**AVIS RELATIF A LA PROTECTION
CONTRE LES EVENTUELS EFFETS NOCIFS ET NUISANCES
PROVOQUES PAR LES RAYONNEMENTS NON IONISANTS
GENERES PAR DES ANTENNES EMETTRICES STATIONNAIRES**

Commune : MONS - Exploitant : PROXIMUS

Référence exploitant : 65SHP_00

Rapport n° 1815 / 2023

Figure 1 : Vue en plan des lieux de séjour et des points de contrôle

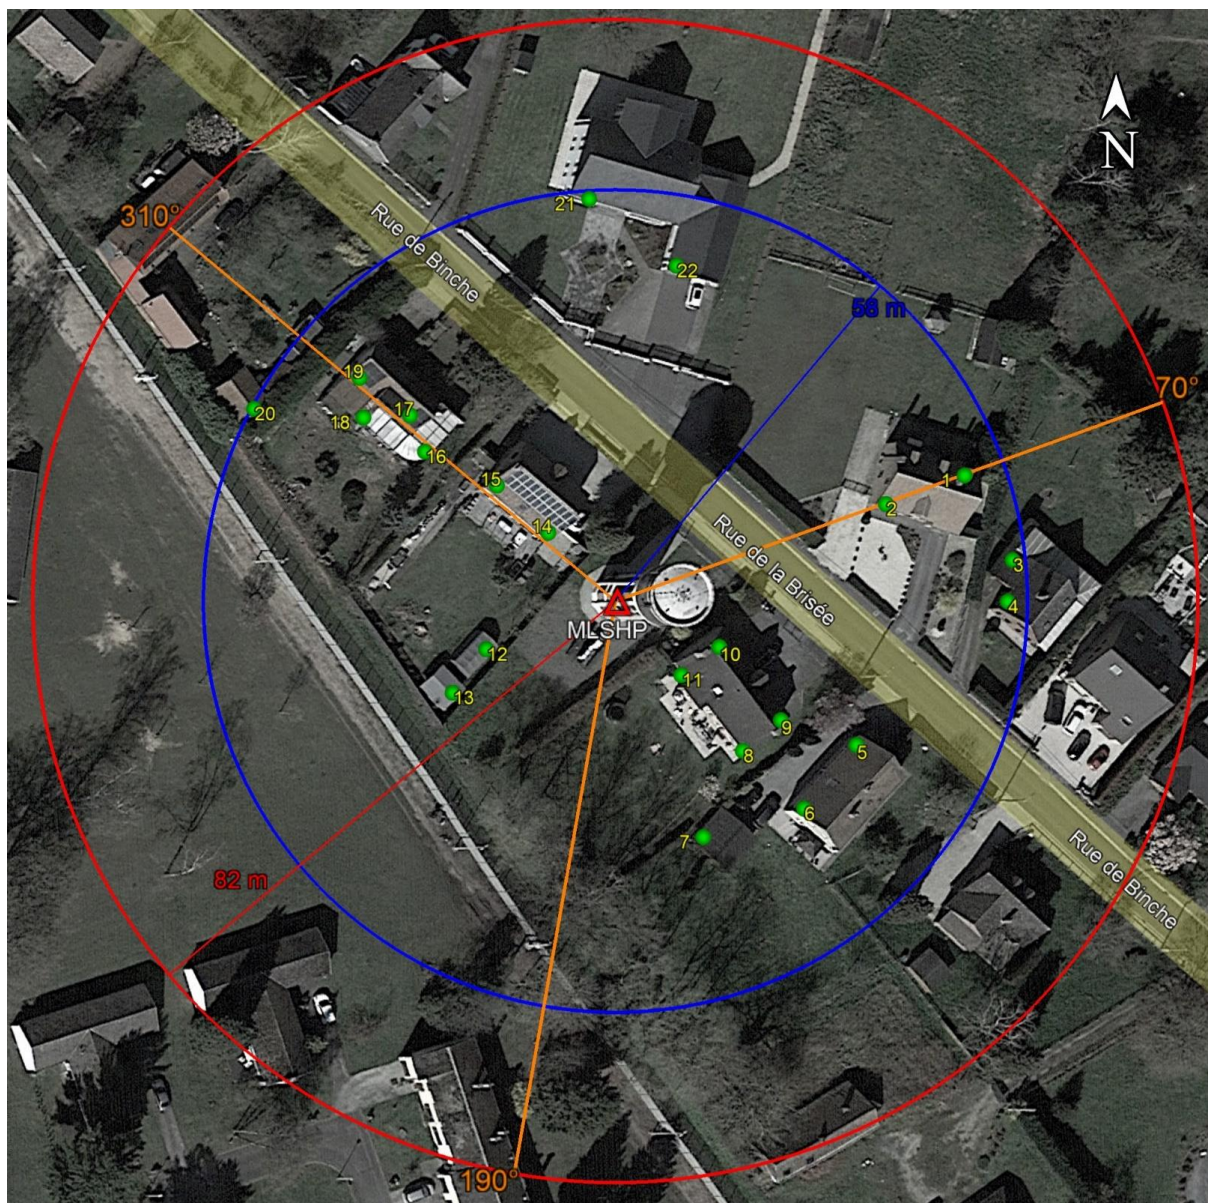
En ce qui concerne les antennes de l'installation mentionnées dans le tableau 1, la distance maximale à laquelle la limite pourrait être atteinte, à l'extérieur, est égale à 80,1 m. S'il n'y a pas de LS à une distance inférieure, les antennes respectent forcément la limite d'immission.

Dans le cas des LS situés à l'intérieur des bâtiments, une atténuation d'obstacle est prise en compte et il en résulte que la distance maximale à laquelle la limite pourrait être atteinte se réduit à 56,7 m.

Figure 2 : Vue en plan des installations d'antennes dans un rayon de 300 mètres autour de l'installation faisant l'objet de la demande d'avis

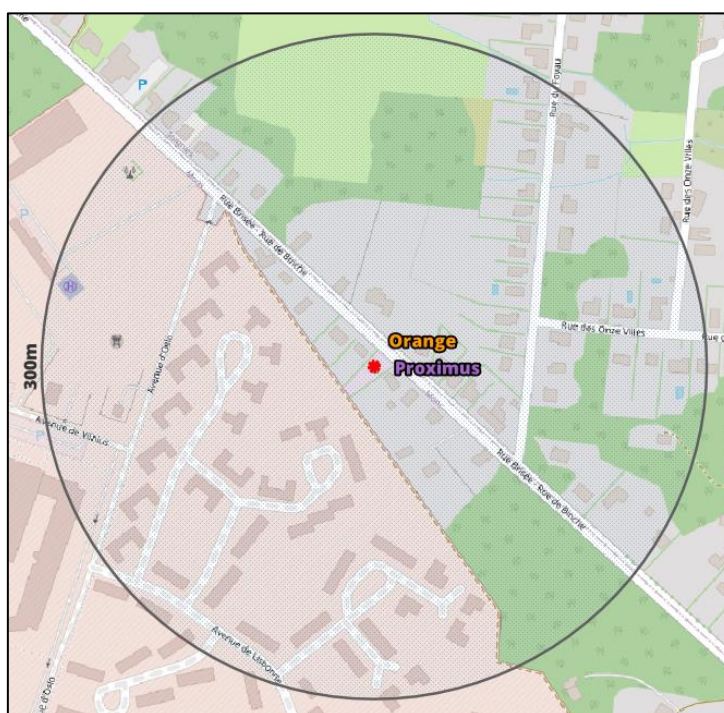
Compte tenu du nombre d'installations localisées dans la figure 2, il apparaît que l'intensité du rayonnement électromagnétique généré, dans les lieux de séjour situés à proximité de l'installation référencée dans le paragraphe 2, par l'ensemble des antennes émettrices stationnaires de l'ensemble des exploitants du même site d'antennes émettrices stationnaires respecte la limite fixée à l'article 4, § 2 du décret.
